重要資訊 — Dell OptiPlex 790/990

主機板

Dell OptiPlex 790/990 電腦現已搭載新型主機板，但不提供以下元件：

圖 1. 配備散熱器的舊型主機板

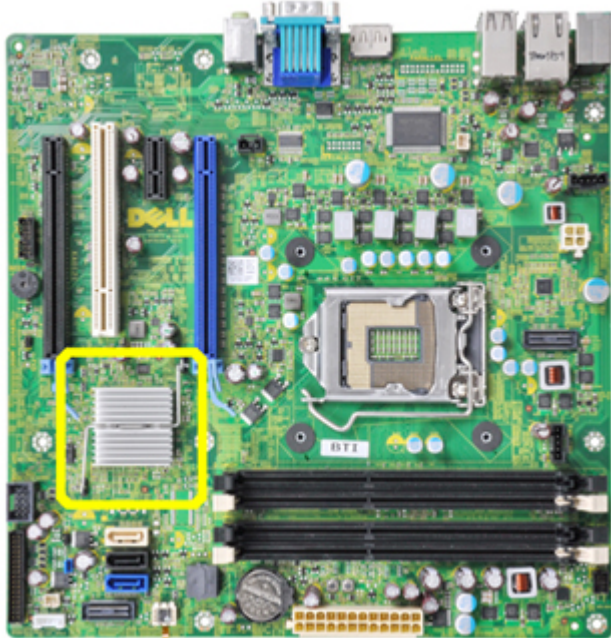
- 散熱器
- 電源供應器熱感應器 (限桌上型機箱)

下圖中為配備散熱器的舊型主機板。

所有採用 A11 版或更高版本的主機板將不包含散熱器。

註: 如果將 BIOS 降級為低於 A11 版的更舊版本，將會顯示錯誤訊息。

圖 2. 卸下配備熱感應器和散熱器的主機板

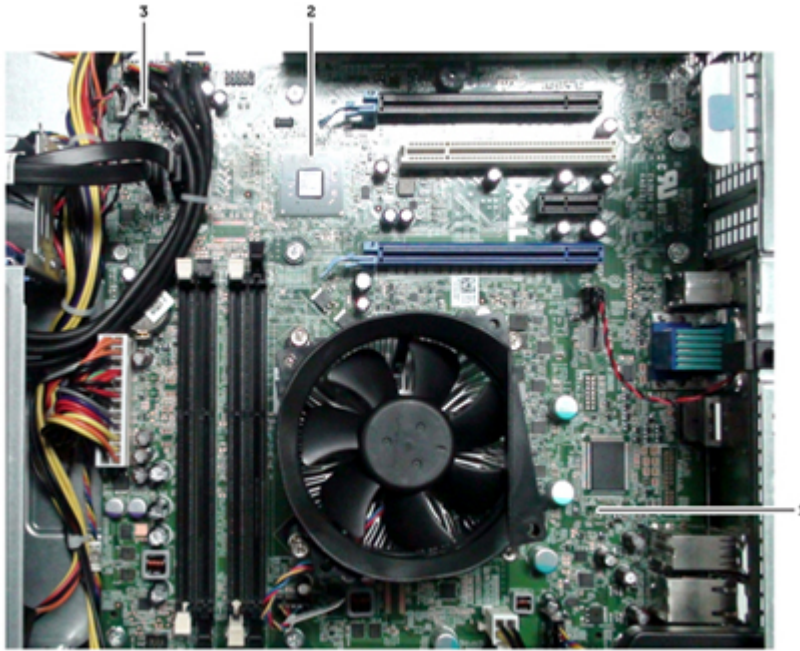
僅需要從桌上型機箱拆下電源供應器熱感應器。

1. 熱感應器連接器 1 和纜線已卸下
2. 晶片組散熱器已卸下
3. 熱感應器連接器 2

註: 如果您已針對桌上型機箱將主機板更換為新型主機板, 請務必確認 BIOS 版本為 A11 或更高版本。

警告: 如果您未更新 BIOS, 在開機自我測試 (POST) 期間可能會出現 Alert! Chipset heat sink not detected (警報! 未偵測到晶片組散熱器) 錯誤訊息。
